**Stadt Troisdorf**  
Der Bürgermeister  
Az: II/S1, II/66, II/61

**Vorlage, DS-Nr. 2022/0639**

**Betreff:** Neubau Bundesautobahn BAB 553 Rheinspange  
Hier: Ergebnisse der Umweltverträglichkeitsstudie und Stellungnahme der Stadt Troisdorf

Abbildung 3: Raumwiderstandskarte Quelle: Rahmenpräsentation zur 5. Sitzung des politischen Begleitkreises der Autobahn GmbH

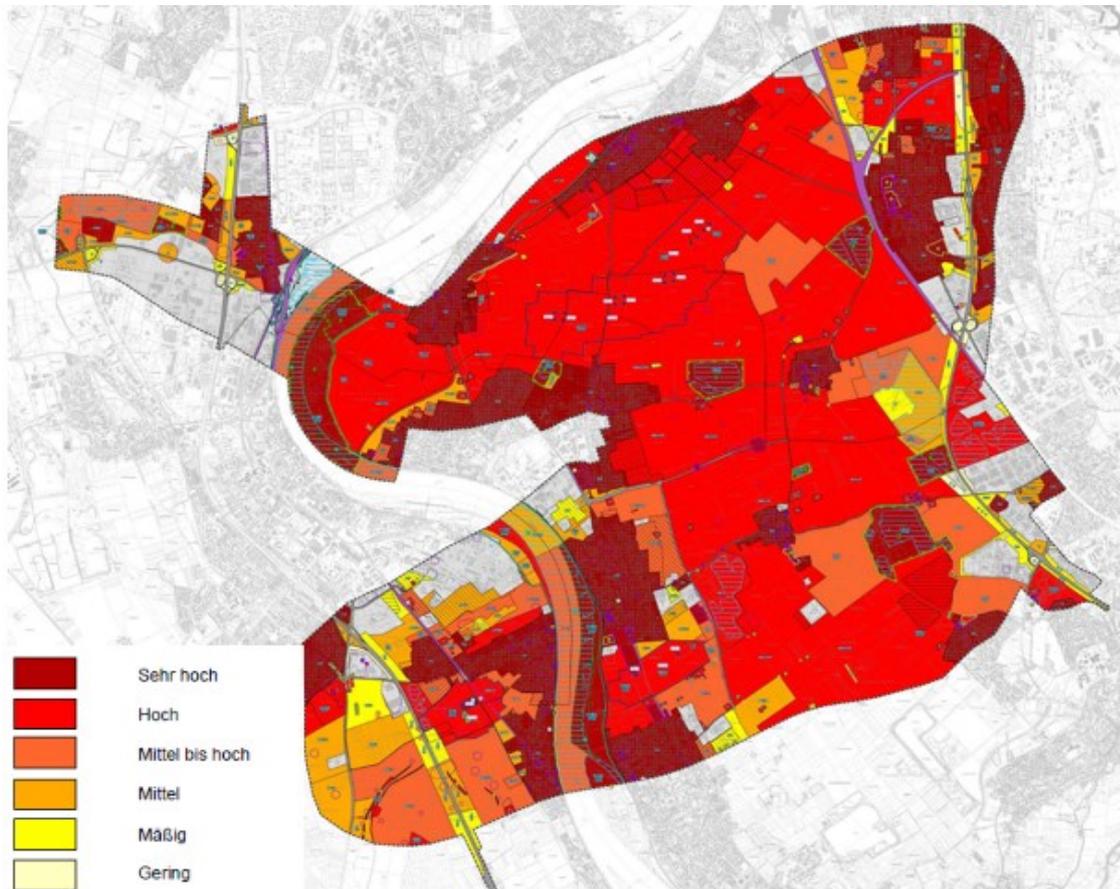
Aus der Sicht der Stadt Troisdorf ist der in Abbildung 3 dargestellte Untersuchungsraum für die Umweltverträglichkeitsstudie jedoch nicht umfangreich genug. Daher beabsichtigt die Stadt Troisdorf inhaltlich wie folgt Stellung zu beziehen:

*Infolge der angestrebten Verlagerung der Verkehre aus dem Kölner Raum auf die A59 wird der weitere Ausbau der A 59 auf 8 Streifen befürchtet. Ein entsprechendes Erfordernis wurde in den bisherigen Beteiligungsterminen auch schon des Öfteren angedeutet.*

*Voraussichtlich ist eine bauliche Erweiterung der A59 bis zur Anschlussstelle an die A3 (A560) inkl. des Autobahnkreuz Sankt Augustin West ernsthaft zu prüfen.*

*Letztlich dient die Errichtung der Rheinspange dem Zweck, definierte Stausituationen in Bonn und Köln aufzulösen. Ein neues Nadelöhr in dem angesprochenen Abschnitt Troisdorf/ Sankt Augustin/ Siegburg würde diesen Grundgedanken konterkarieren und das Großprojekt ad absurdum führen.*

*Die Stadt Troisdorf hält es daher für zwingend erforderlich, den Untersuchungsraum der UVS entlang der A59 bis zur A3, Anschlussstelle Siegburg / Sankt Augustin auszuweiten, um insbesondere die Auswirkungen auf die Schutzgüter Boden und Mensch zu bewerten. Vor dem Hintergrund, dass das Autobahndreieck Sankt Augustin West bereits heute überlastet ist, ist es aus Sicht der Stadt Troisdorf geboten, im Rahmen der Umweltverträglichkeitsstudie auch den Ausbau des im FFH-Gebiet gelegenen Autobahndreiecks Sankt-Augustin-West als unmittelbare Folge des Neubaus der A553 zu untersuchen.*

**Abbildung 7: Konfliktschwerpunkt Variante 6bB: Quelle: Rahmenpräsentation zur 5. Sitzung des politischen Begleitkreises der Autobahn GmbH**

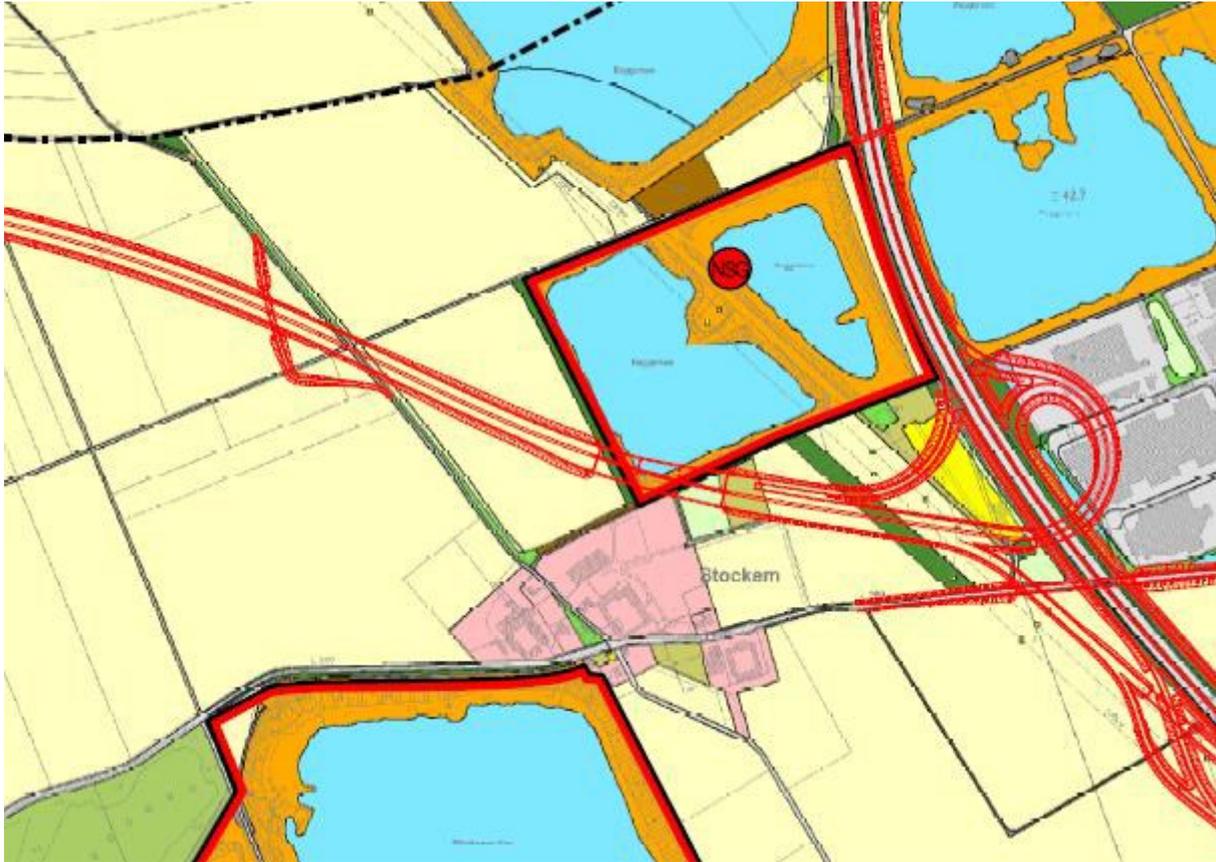
Die Variante 6bB liegt auf Platz 6 und bindet als einzige Variante nördlich der Niederkassler Straße (O4) an und verläuft unmittelbar an der Ortslage Stockem und dem Naturschutzgebiet Stockem vorbei. Für den Ausbau der Anschlussstelle müssten ca. 2 ha Gewerbeflächen am Langeler Ring überbaut werden. Hiervon betroffen wäre auch das DHL-Brief- und Paketzentrum sowie ein Zentrallager der Firma Gerflor. In der Stellungnahme zu dieser Anschlussstelle weist die Stadt Troisdorf auf nachfolgenden Sachverhalt hin:

*Die Anschlussstelle O5 führt, wenn auch in eingeschränktem Maße, zur Überbauung des geplanten gemeinsamen Gewerbegebiets der Städte Niederkassel und Troisdorf. Zudem liegt auch die Siedlung „Auf dem Vogelsang“ in räumlicher Nähe zur Auf- und Abfahrt und wird zusätzlich belastet. Des Weiteren ist eine Realisierung nur unter Erhaltung der Niederkassler Straße/ Uckendorfer Straße als bedeutende und notwendige Querverbindung über die A59 vertretbar (vgl. Ausführungen zur Variante 10T mit Anschlussstelle O5). Diese Anregungen sind in der UVS und der weiteren Planung entsprechend zu berücksichtigen.*

*Für die Realisierung müssten 2 ha bestehende Gewerbefläche rückgebaut werden, wodurch ein erheblicher Eingriff in die Eigentumsrechte privater Eigentümer ausgelöst wird.*

- Im Bereich der Anschlussstelle O4 nördlich der Niederkassler Straße  
Durch die Anschlussstelle O4 werden erhebliche Eingriffe in das bestehende Gewerbegebiet in Kauf genommen. Zusätzlich werden Teile des geplanten gemeinsamen Gewerbegebiets der Städte Niederkassel und Troisdorf in Anspruch genommen (vgl. zu Anschlussstelle O5). Zudem liegt auch die Siedlung „Auf dem Vogelsang“ in räumlicher Nähe zur Auf- und Abfahrt und wird zusätzlich belastet. Des Weiteren ist die Realisierung nur unter Erhaltung der Niederkassler Straße/ Uckendorfer Straße als bedeutende und notwendige Querverbindung über die A59 aus Sicht der Stadt Troisdorf
